MAGISTRÁT MĚSTA LIBEREC

odbor životního prostředí

Věc: **“Revitalizace parku Americká na p.p.č. 4576/1 v k.ú. Liberec“ – souhrnné
vyjádření odboru životního prostředí**

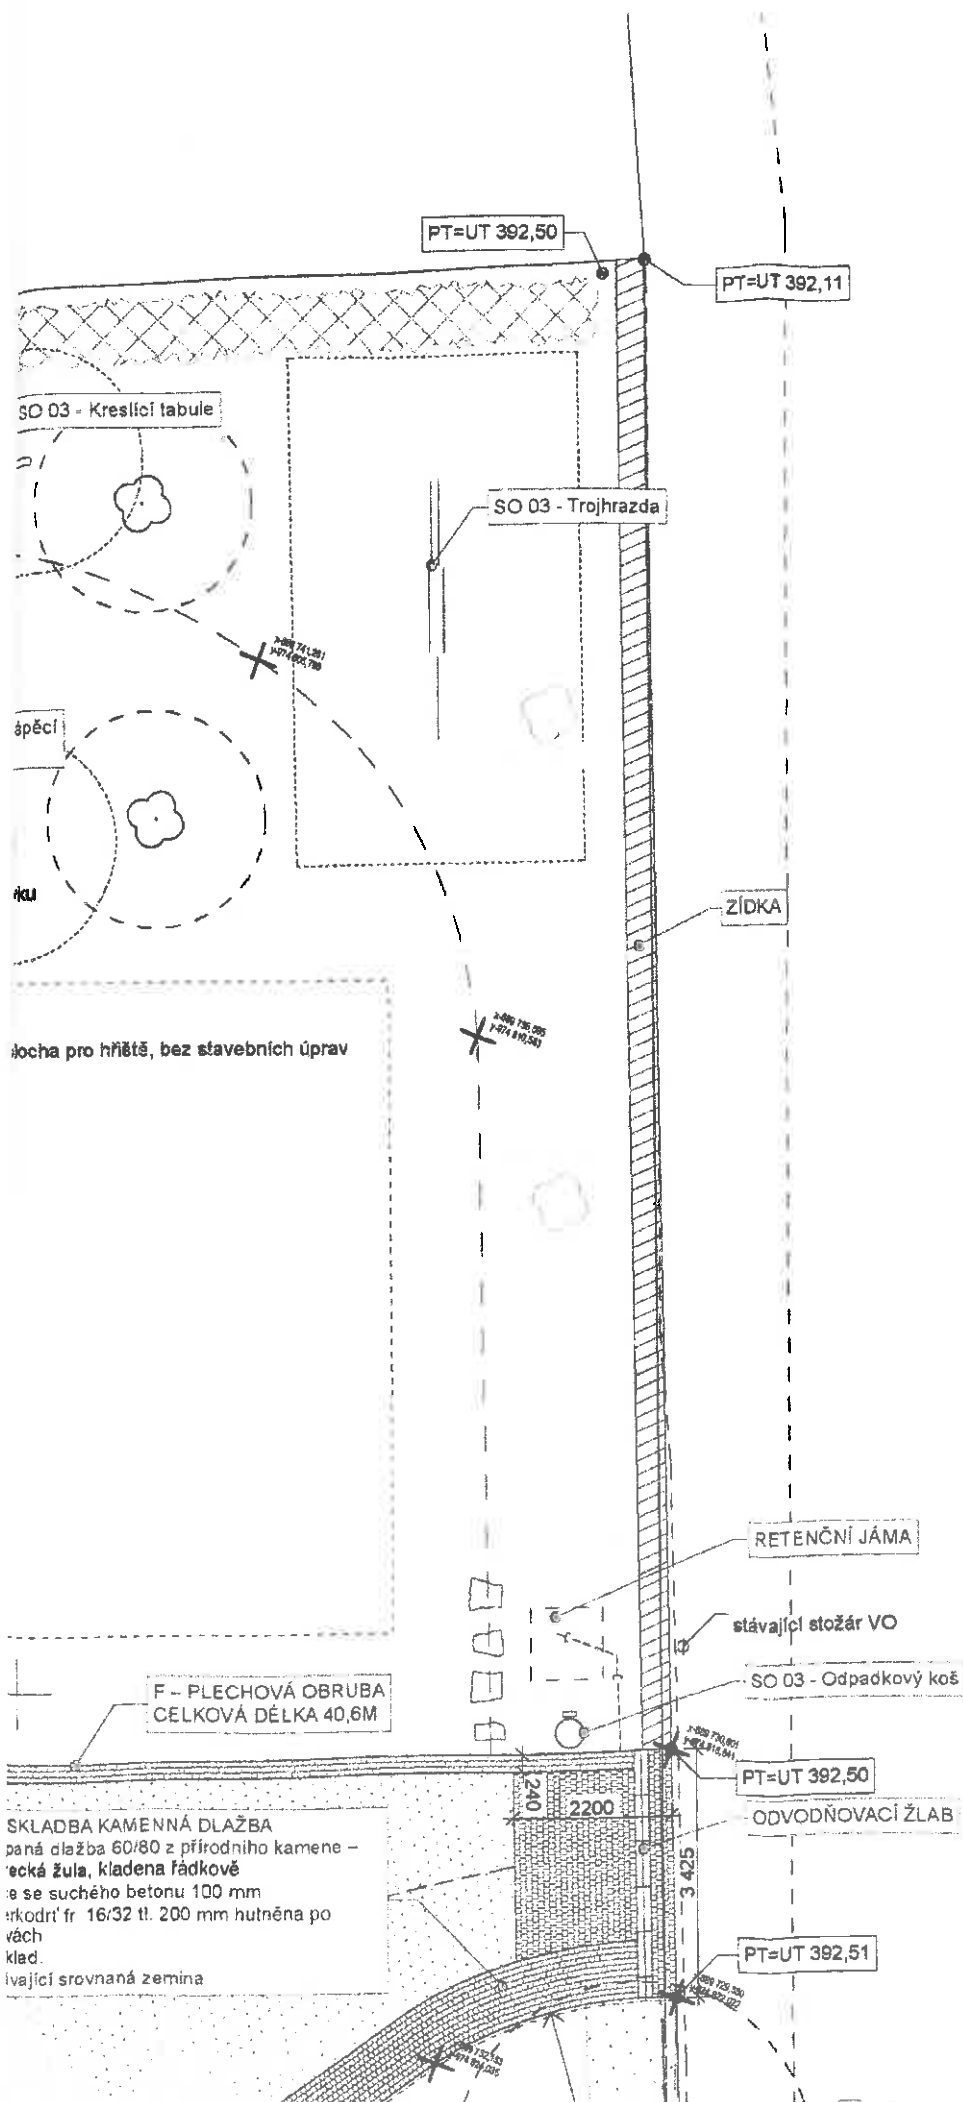
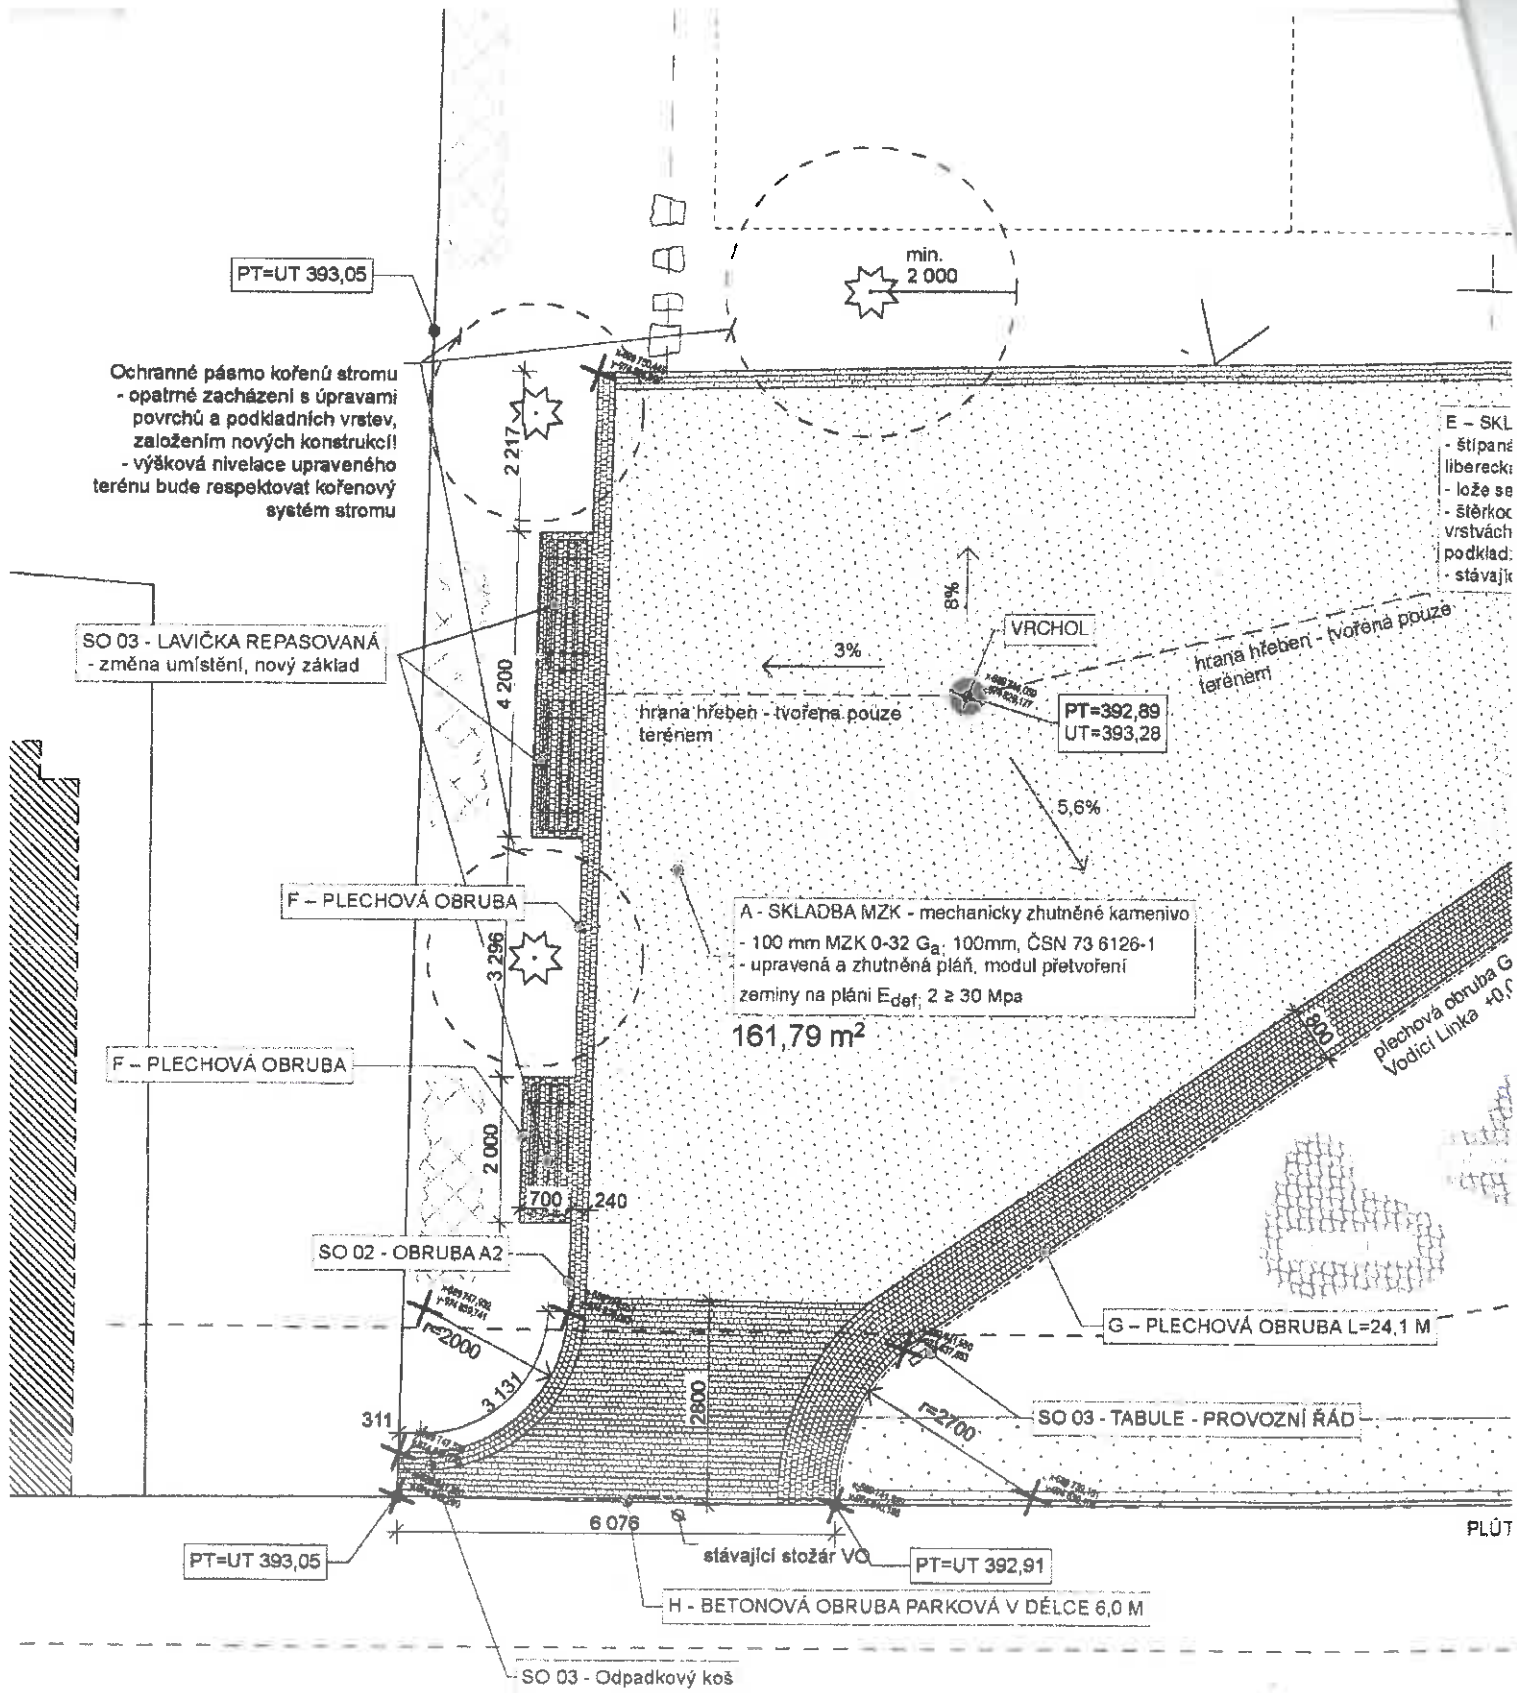
Orgán ochrany přírody **s o u h l a s í** a požaduje, aby betonové sloupky na ukotvení ocelových tyčí plůtku byly umístěny mimo kořenovou zónu stávajících dřevin. Dále správní orgán stavebníkovi doporučuje při stavebních pracích respektovat podmínky na ochranu dřevin dle české normy ČSN 83 9061 z února 2006 na ochranu stromů, porostů a vegetačních ploch. Nedodržení uvedených podmínek by znamenalo poškození dřevin ve smyslu ust. § 2 odst. 1 vyhlášky č. 189/2013 Sb., o ochraně dřevin a povolování jejich kácení, v platném znění.

Nedílnou součástí vyjádření je i situace se zákresem stavby, opatřená razítkem odboru.
